2011年2月15日

北海道脱ダムをめざす会

### 平取ダムの検討の場の運営に関する再要請

図1 二風谷ダムの水質-SS-の推移：H15年以降高い値が示されている

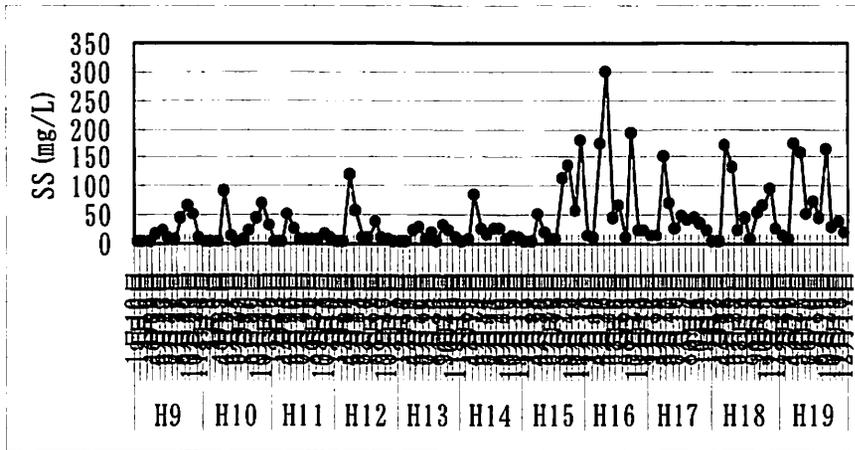
図1～図3に示すように、二風谷ダムでは平成15（2003）年以降、SS、全リンおよびpHが上昇しています。おそらく2003年の台風10号による上流の変化によって二風谷ダムの水質も悪化したと考えられます。

図4 沙流川平取地点のSSの推移

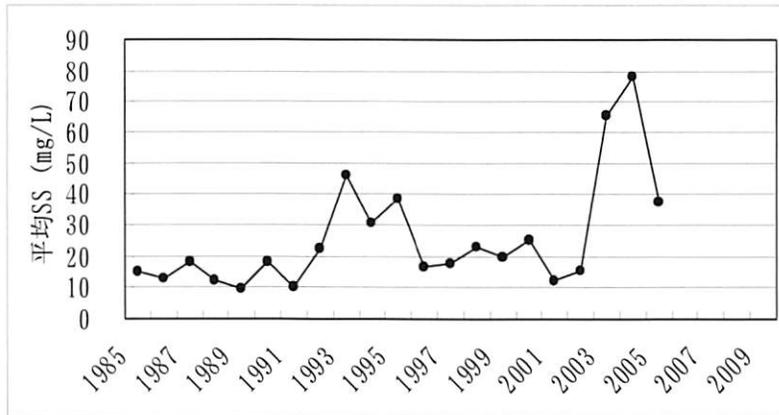
二風谷ダムでは、雪解け時にはほとんど常時、またそれ以外の時期でも頻繁にオリフィスゲートが開けられていて、二風谷ダムから泥が排出されています。したがって、下流に影響がでることが推定されます。図4は平取地点のSSの推移を示しましたが、近年はSS濃度がかなり上昇しています。図5は、下流の底質の粒度の調査結果です。下から二番目のL-3の0-1cmの結果を見ると、シルト・粘土成分が約90%を占めていて、泥場と考えられます。それ以外の調査は表層から深い所までの調査ですので、表層の値はわかりません。魚が産卵するのは底質の表面ですので、表層の値が重要です。従来の開発局の調査方法では表層の値がわからず、不適切です。今後は表

図7 平取ダム（上流から見た概略図）

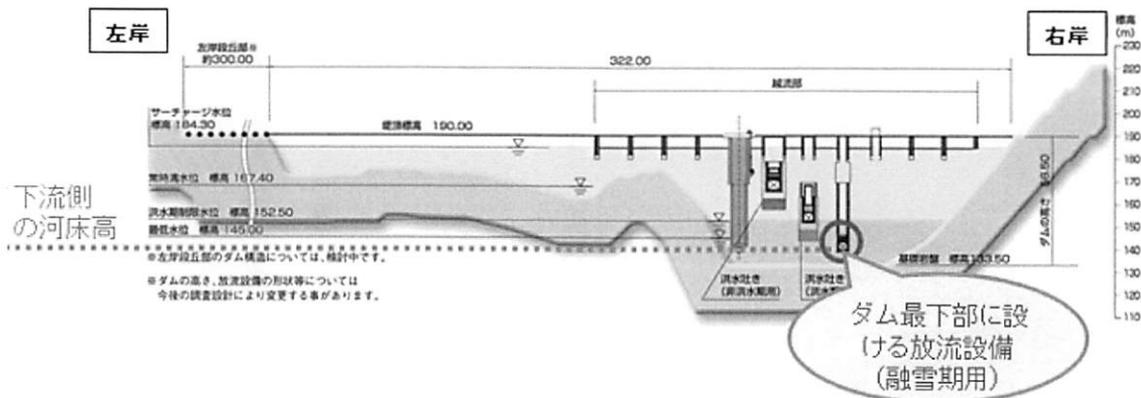
1-2) 平取ダムの堆砂について—平取ダムは堆砂で埋まる可能性が大きい—・・・開発局は、平取ダムの底に融雪期用放流設備（排砂ゲート）を設置して、4～5月中旬の1ヶ月半開放して、溜まった土砂を排出するので、平取ダムでは堆砂は起きないと述べている。これについて、京都大学名誉教授の今本博健博士は、この放流設備の口径は小さく、黒部の出し平ダムとは構造も異なり、堆砂が進行する可能性が大きいと指摘している。図6に出し平ダムの構造、図7に平取ダムの構造を示した。平取ダム堤体の長さが322mで、排砂ゲートの巾は5～6mなので、1年間に堆積した土砂が融雪期に全て排出されるとは思えない。

図8 二風谷ダムの上流と下流のヤマメ資源量の推移、沙流川に1997年二風谷ダムが建設され、同時に魚道も設置された。

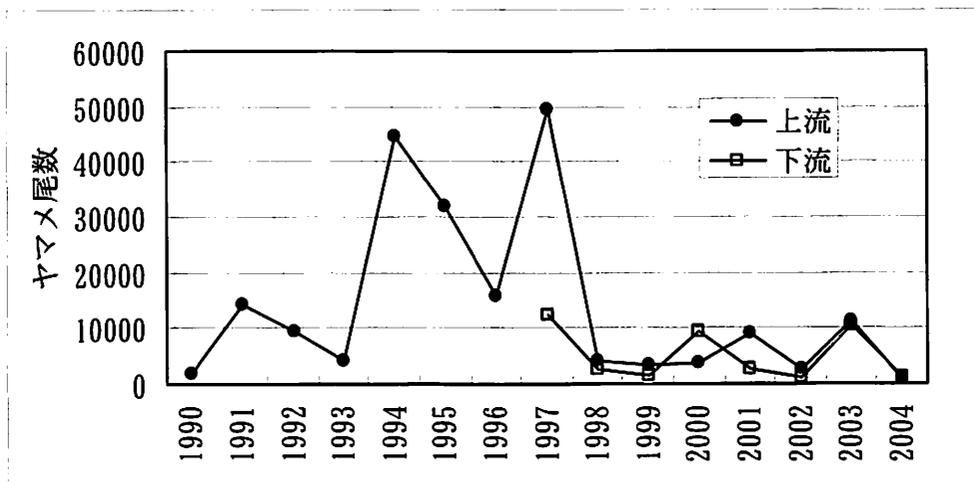
1997 年に二風谷ダムが建設されたときに、サクラマスを保全するとして魚道が作られました。2004 年に、フォローアップ委員会（北海道地方ダム等管理フォローアップ委員会）が、サクラマスは魚道を遡上していて、スモルト（サクラマスの幼魚で海に降る用意ができたもの）はダム下流で見いだされているので、魚道はサクラマス保全に役立っているとしました。しかし、サンルダムの魚道を検討している魚類専門家会議の中間とりまとめでは、「スモルトが海に降るのが困難で、陸封型（海に降らないで川の中で成長するもの）サクラマスが発生する可能性がおおきい」として、二風谷ダム型魚道を採用しないこととしました。すなわち、二風谷ダム魚道はサクラマス保全に役立たなかったことを示しました。実際に開発局の調査結果を整理すると、図 8 で示されるように、1998 年以降ダム上流のヤマメ数は激減しています。一方、ダム下流のヤマメ数に変化はみられず、サクラマス保全が成功していないのは明らかです。なお、図 8 でダムが建設された年の上流ヤマメが多いのは、前年の 1996 年に遡上した親から生まれたヤマメが多いのであって、ダムができた 1997 年にはほとんどのサクラマスが遡上できなかったため、ヤマメ数が激減したと推定されます。
